SAINT-GILLES. Avenue Jean Volders, 41-43A / rue Vanderschrick, 27
(en zone de protection de l'église Saint-Gilles / inventaire)
PERMIS D'URBANISME : modifier les garde-corps des balcons à tous
les étages, ajouter un garde-corps sur tout le 1er étage et modifier
la teinte des châssis à l'entresol.

Avis de la CRMS

Situation existante et photomontage de la situation projetée – extr. du dossier de demande

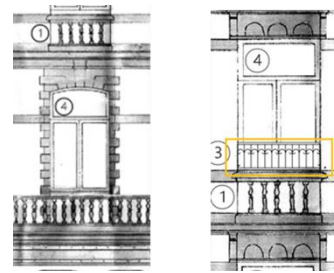
Bien que le dossier ne comporte pas de diagnostic détaillé de l'état des balcons et garde-corps existants, la CRMS comprend que la sécurisation des balcons constitue un enjeu prioritaire pour la copropriété. Au problème de l'état de dégradation des éléments existants s'ajoute en effet celui de la hauteur insuffisante des garde-corps et la nécessité de leur mise aux normes. Dans ce contexte, la CRMS estime que le remplacement des balustres et des tablettes en pierre par des éléments en ferronnerie peut être admis. À cet égard, il convient par ailleurs de relever que le garde-corps du troisième étage n'était pas réalisé en pierre, comme en témoigne le dessin d'origine, et qu'il est aujourd'hui déjà métallique.

Si la CRMS souscrit donc au principe du remplacement des balustres et tablettes en pierre, elle formule toutefois les conditions et recommandations suivantes, visant à affiner certains aspects du projet et à mieux valoriser les qualités patrimoniales de l'immeuble, dont l'intérêt patrimonial intrinsèque a motivé l'inscription à l'inventaire légal du patrimoine immobilier :
